**RAPPORT DE L'INSPECTION DES INSTALLATIONS CLASSÉES
au CODERST**

Objet : Projet de création et d'exploitation d'une unité de valorisation du biogaz

Demandeur : SITA Espérance - Installation de Stockage de Déchets Non Dangereux de Sainte-Rose

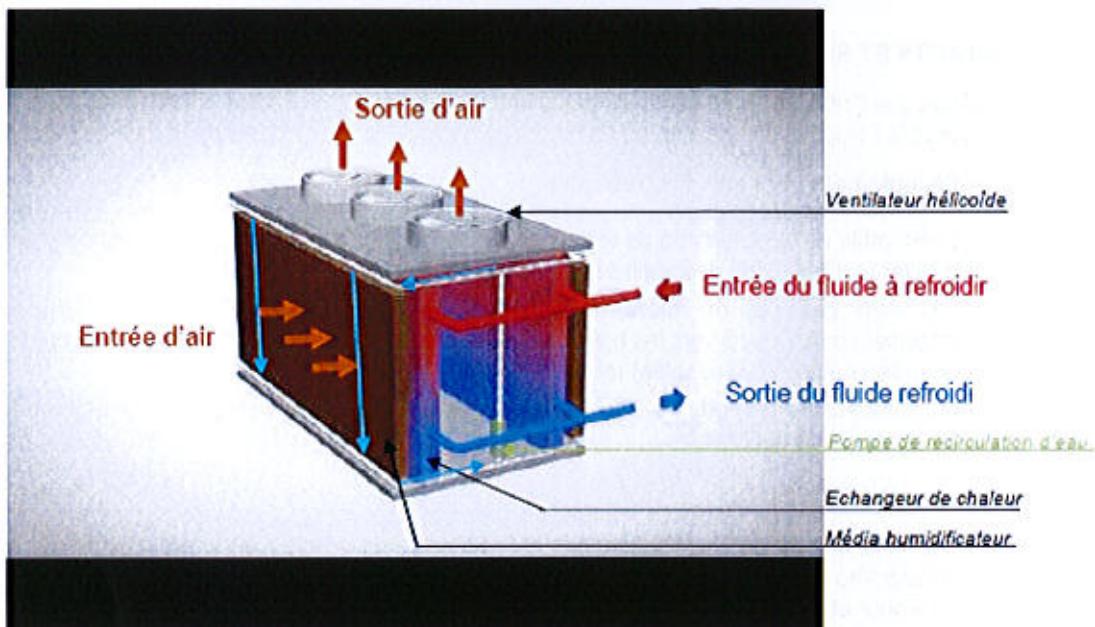
Lors des échanges avec SITA pendant la phase d'instruction du dossier, il a été évoqué la possibilité d'utiliser les thermies pour d'autres usages que celui décrit ci-dessus (séchage sargasses, ou autre...). La question a été posée par l'inspection des installations classées de savoir si la technologie retenue est spécifique à l'évaporation des eaux osmosées, ou si le dispositif pourrait à l'avenir être adapté à d'autres usages.

« Nous avions effectivement envisagé la possibilité d'étudier l'utilisation des thermies pour d'autres usages et notamment celui du séchage.

La technologie retenue est effectivement spécifique à l'évaporation d'effluents du type lixiviats traités. Nous avons en effet pris le parti de sélectionner une solution particulièrement adaptée au site de l'Espérance puisque :

- D'une part, la technologie retenue assure l'optimisation du refroidissement du moteur indispensable sous notre climat. Dans notre cas, le fluide à refroidir est le glycol provenant des moteurs que l'on refroidit grâce à l'air associé à l'envoi d'eaux osmosées dans le média humidificateur pour améliorer le pouvoir d'échange et donc augmenter le rendement du refroidisseur adiabatique.*
- D'autre part, la technologie permet de faire la dissipation d'une partie des lixiviats traités produits sur site. En ce sens, la solution retenue tend à rendre le site autonome quant à l'exutoire des effluents produits dans la limite des puissances installées (impliquant cependant la nécessité de maintenir le recours au rejet au milieu naturel).*

Il est à noter que dans le cadre du contrat nous liant à EDF pour le rachat de l'électricité produite, il n'est pas possible de changer de consommateur thermique dès lors que l'installation est mise en service.

En revanche, un dispositif différent pourrait être étudié dans le cadre de l'installation du second moteur (projeté à 2022).
